## **COLLECTIF CYCLISTE 37**

# **Nos propositions pour l'avenue de Grammont**

## Nos 18 Propositions pour améliorer le projet actuel

# Plan du Projet Grammont au 8/02/2019

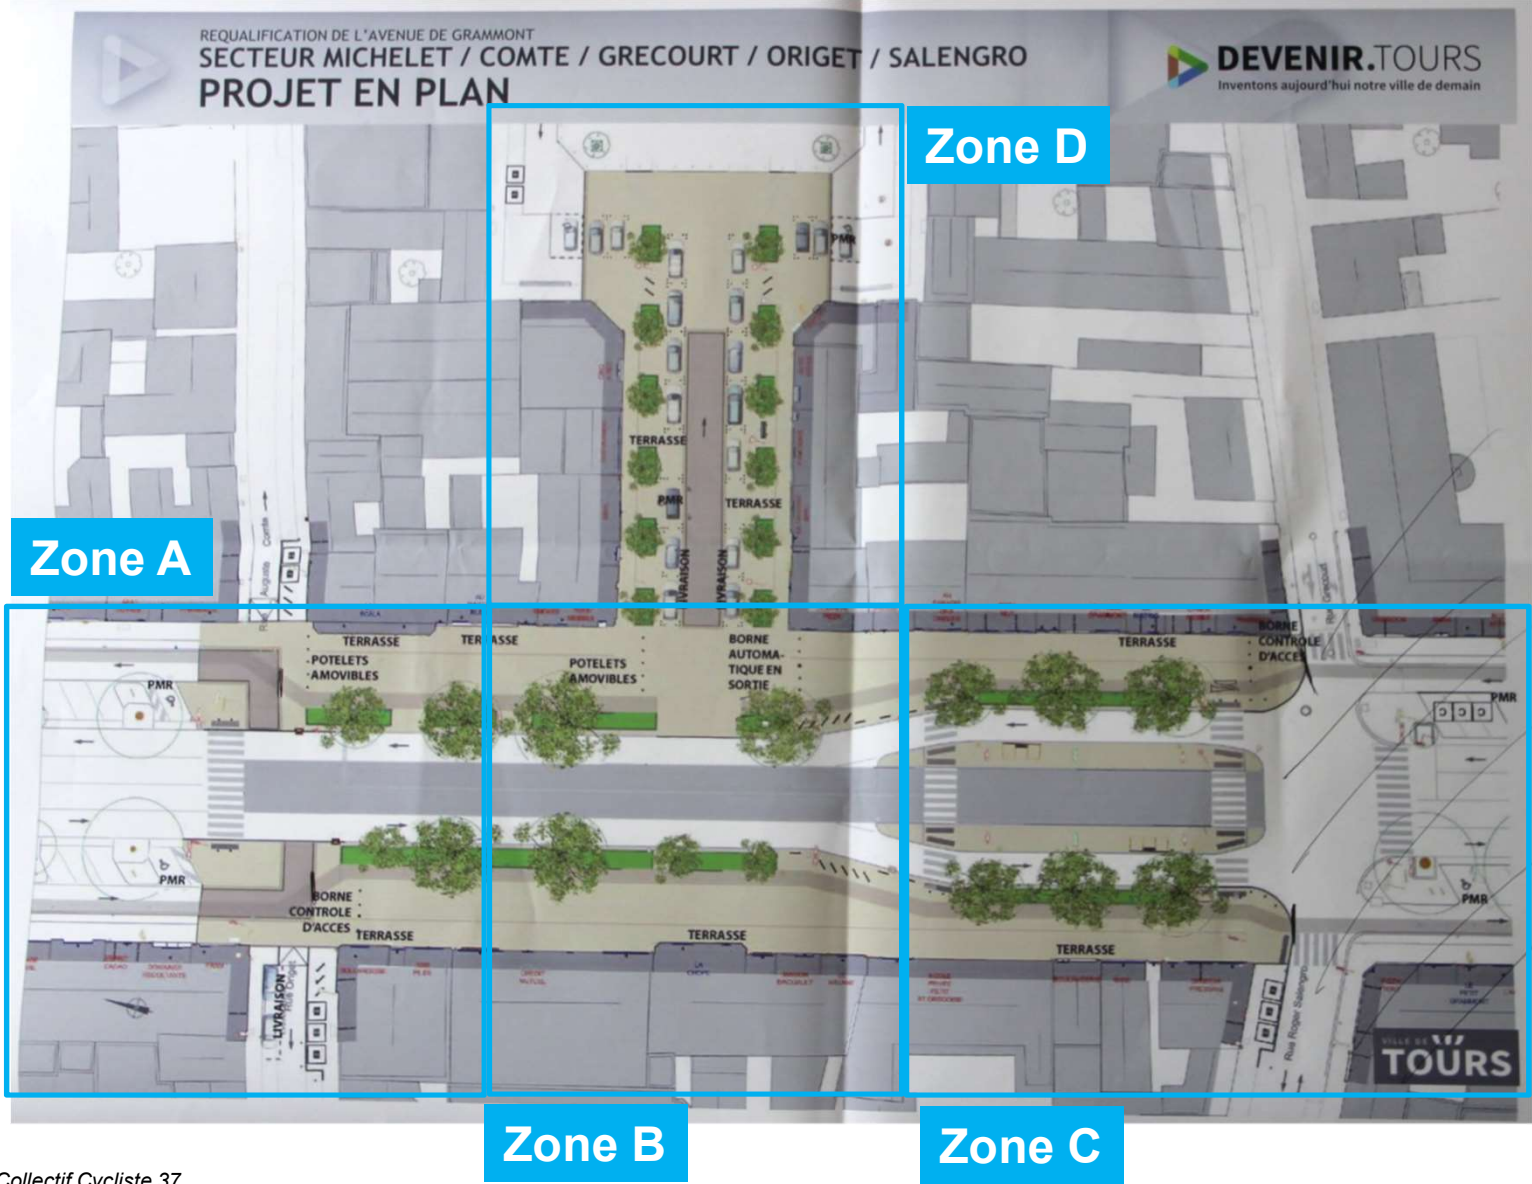
A l'occasion de ces travaux d'embellissement, nous souhaitons que soit créé **une piste cyclable unidirectionnelle d'une largeur minimum de 2,2 mètres** de chaque côté dans les contre-allées.

## Nos propositions en situation (ZONE A)

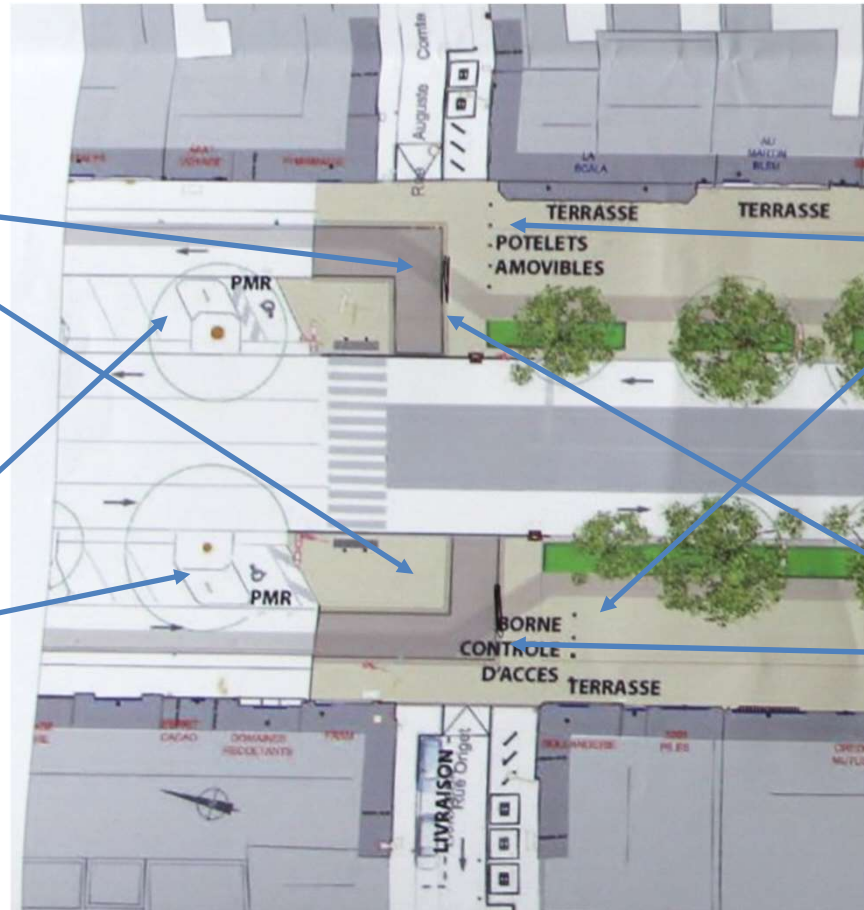
Signalisation de la trajectoire cyclable (pictogrammes + chevrons) dans les intersections non refaites

Stationnement vélo : renforcer le stationnement vélo à l'extérieur de la limite du projet.

Plots épais: minimum 1,4 mètres d'espacement (norme PMR) / équipés de bandes réfléchissantes

Intersections rues Auguste Comte et Origet : pas de revêtement différent pour les voitures (reprendre ce qui est prévu pour l'accès à place Michelet)

## Nos propositions en situation (ZONE B)

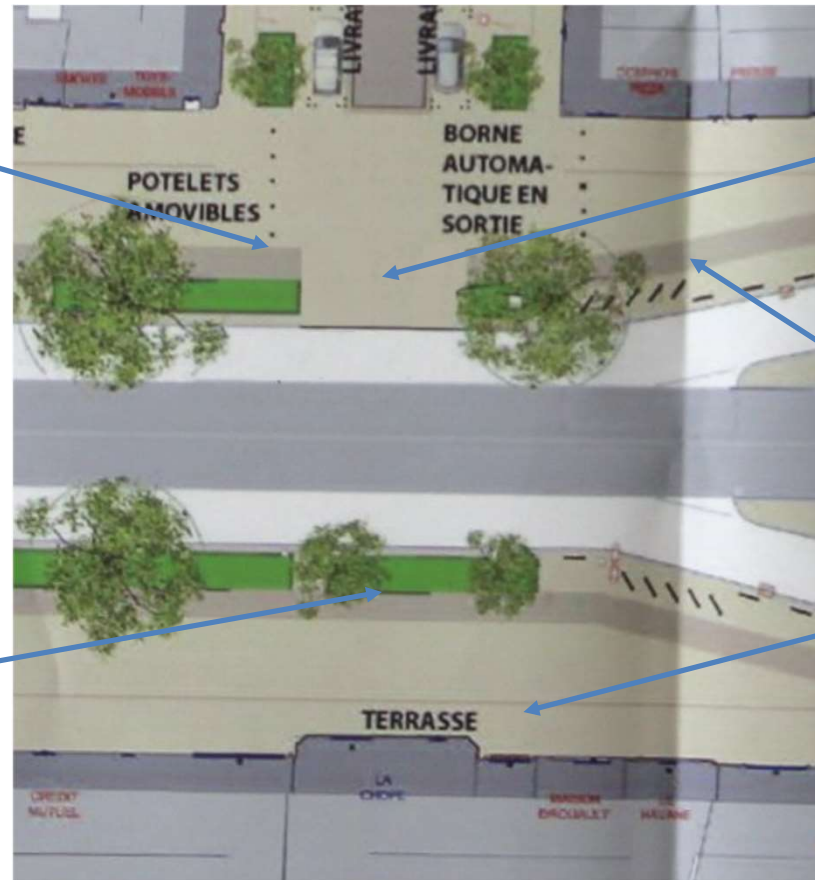
Zéro ressaut au niveau de l'aménagement cyclable et de ses accès

Zone fleurie : délimitation de cette zone avec de petites barrières. Attention de ne pas planter des arbustes ou fleurs débordantes ou avec des épines.

Piste cyclable clairement identifiée et prioritaire aux intersections

Pictogrammes nombreux, visibles et présents dans les intersections

Délimitation de l'emprise des terrasses au sol (ligne + plots)

## Nos propositions en situation (ZONE C)

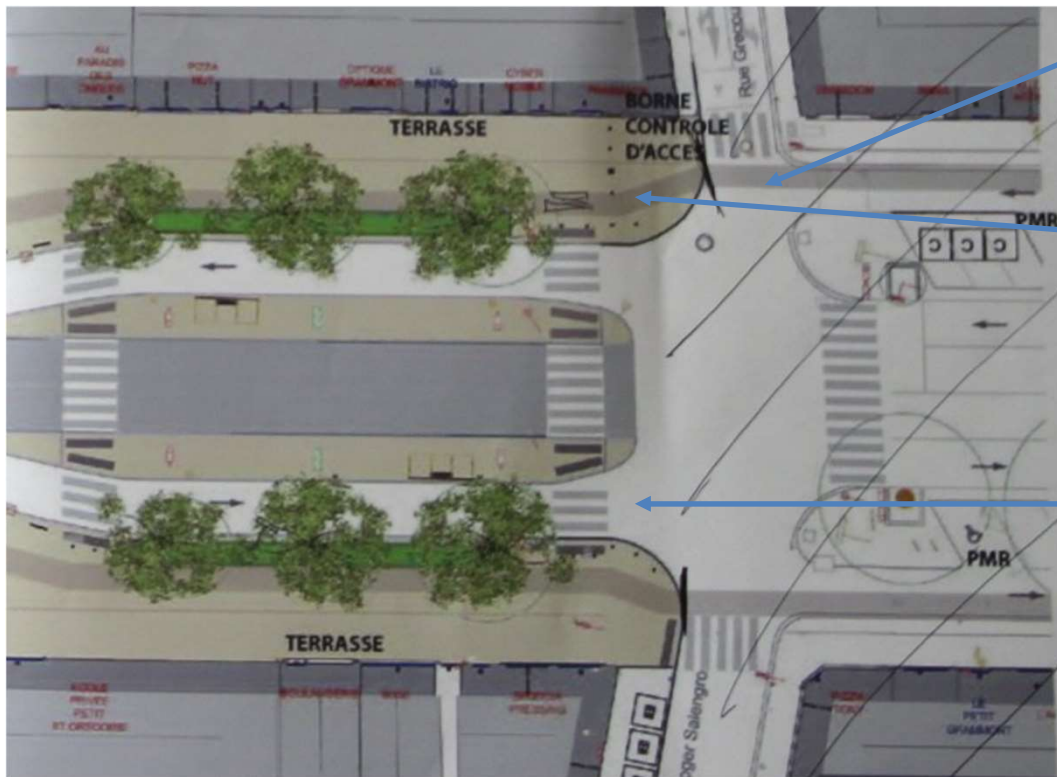
Signalisation de la trajectoire cyclable (pictogrammes + chevrons) dans les intersections non refaites

Autorisation d'accès motorisé : uniquement pour les véhicules d'intervention et déménagements

Traversée piétons + vélos de l'avenue de Grammont à matérialiser

## Nos propositions en situation (ZONE D)

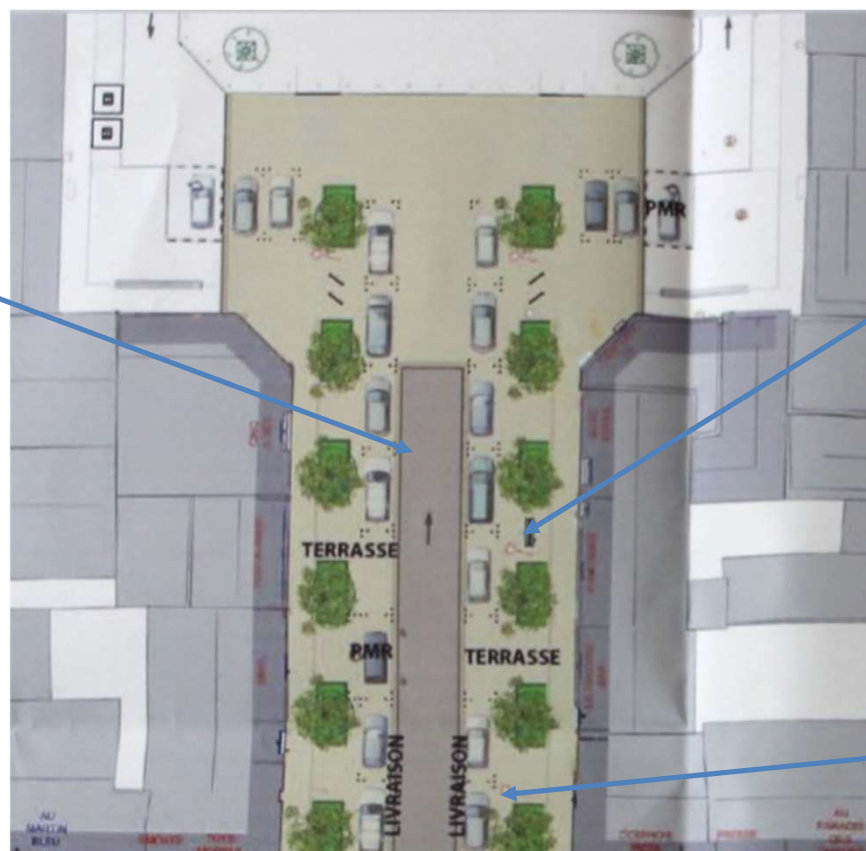
Double sens cyclable sur toute la place Michelet

Quelques places de parking à durée limitée (20 minutes) avec temps restant (comme au centre de Joué-les-Tours)

Zone de livraison à matérialiser clairement au sol, accompagnée d'un panneau
